Urgente Avviso di Sicurezza

Software StealthStation™ Cranial versione 3.1.1, 3.1.2 e 3.1.3 per sistemi di navigazione StealthStation™ S7 e i7

Inaccuratezza dell'indicatore di profondità della biopsia e visualizzazione non corretta della distanza dal target selezionato

Figura 1: Visualizzazione inaccurata del valore "Distance to/past Target" (distanza da/oltre il target) durante la fase di navigazione in una procedura di posizionamento di shunt e di resezione tumorale.

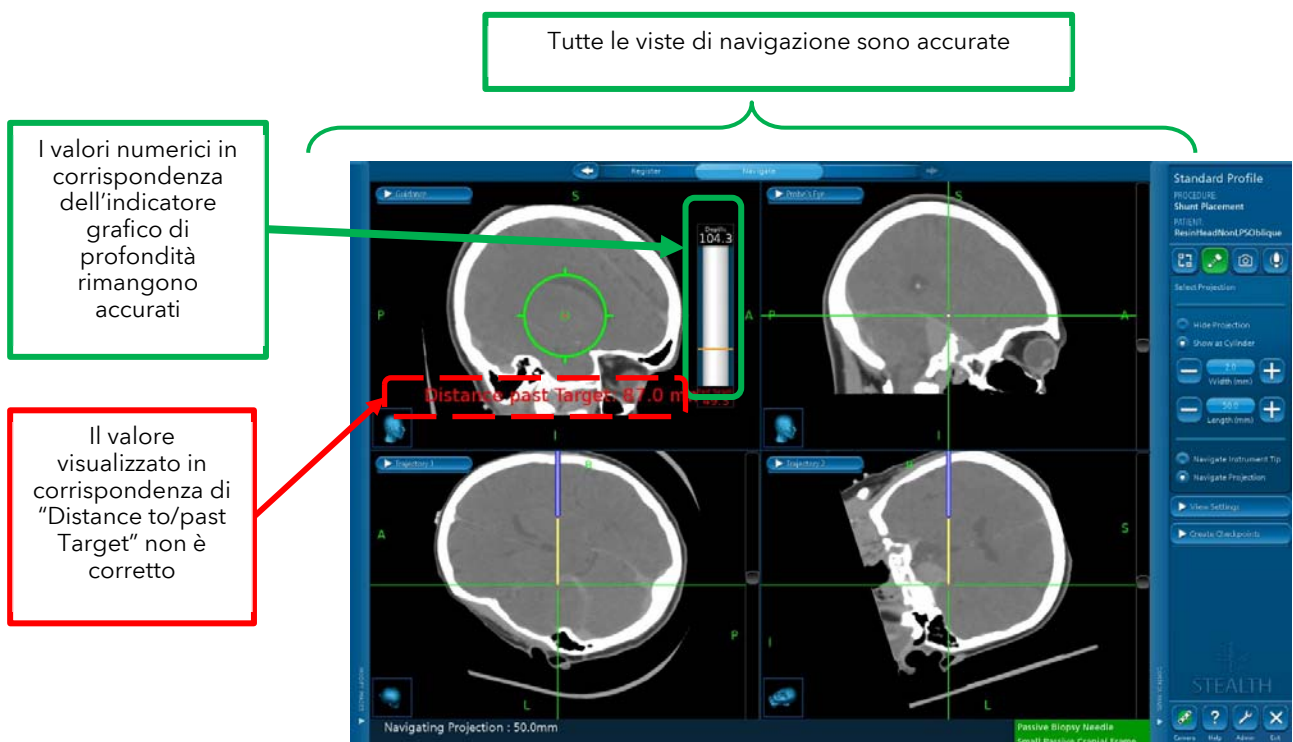
Medtronic ha identificato un'anomalia durante test interni che influisce sulle procedure di resezione tumorale, di posizionamento di shunt (fare riferimento alla figura 2) e sulle procedure DBS che utilizzano il sistema stereotassico Nexframe™ (fare riferimento alla figura 3) per la visualizzazione della distanza da/oltre il target selezionato. Questa anomalia non influisce sulle procedure di biopsia craniale. Quando vengono utilizzate determinate impostazioni, il software può entrare in uno stato in cui la visualizzazione della distanza da/oltre il target selezionato non è più sincronizzata con il resto delle informazioni di navigazione presenti sullo schermo e visualizza un valore numerico inaccurato. Tutte le altre informazioni sullo schermo, incluso l'indicatore grafico della profondità (posizionamento di shunt, resezione tumorale), rimangono accurate. I passaggi necessari per riscontrare questa anomalia sono i seguenti:

Tutte le viste di navigazione sono accurate.

Il valore visualizzato in corrispondenza di "Distance to/past Target" non è corretto

Medtronic raccomanda a tutti gli utilizzatori di non utilizzare il valore "Distance to/past Target" (evidenziato in rosso nella figura 2) nelle procedure di resezione tumorale, di posizionamento di shunt e di procedure DBS con NexFrame™ a causa della possibile presenza di questa anomalia del software. Tutte le altre informazioni di navigazione non sono interessate e possono continuare a essere utilizzate per completare la procedura desiderata. Secondo le istruzioni per l'uso: "Avvertenza: durante la navigazione in diretta, controllare spesso la precisione della navigazione e la funzionalità del sistema. Servirsi della sonda per toccare vari punti di repere ossei sul paziente e verificare che le posizioni individuate sulle immagini corrispondano alle posizioni toccate sul paziente. Se la precisione peggiora, registrare di nuovo il paziente." e "Avvertenza: se la navigazione del sistema sembra imprecisa e i tentativi di ripristinarne la precisione non andassero a buon fine, interrompere l'uso del sistema."
